OSSERVAZIONI RELATIVE ALL'ISTANZA PER IL RILASCIO DEL PROVVEDIMENTO DI  
V.I.A.

DEL PROGETTO " CENTRALE TERMOELETTRICA NEL COMUNE DI NAVE (BS)

**“Centrale termoelettrica nel comune di Nave (BS) –  
Impianto Peaker per il bilanciamento delle rete elettrica”**

Codice procedura: 4277

Figura 2.3.3: Andamento mensile delle temperature a Caino (periodo 2012-2017)

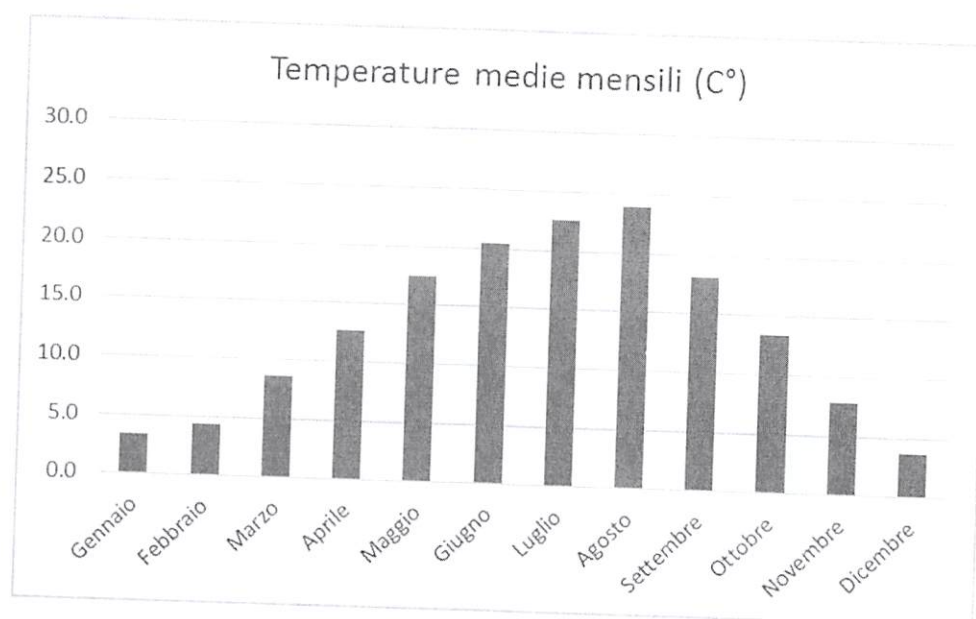
si osserva che le temperature medie mensili prese come riferimento sono quelle di Caino, notoriamente inferiori.

Il Comune di Caino è dista 5 km da Nave, ad un'altitudine di 390 slm. Le temperature sono mediamente più basse di circa 4/5° rispetto a quelle di Nave.
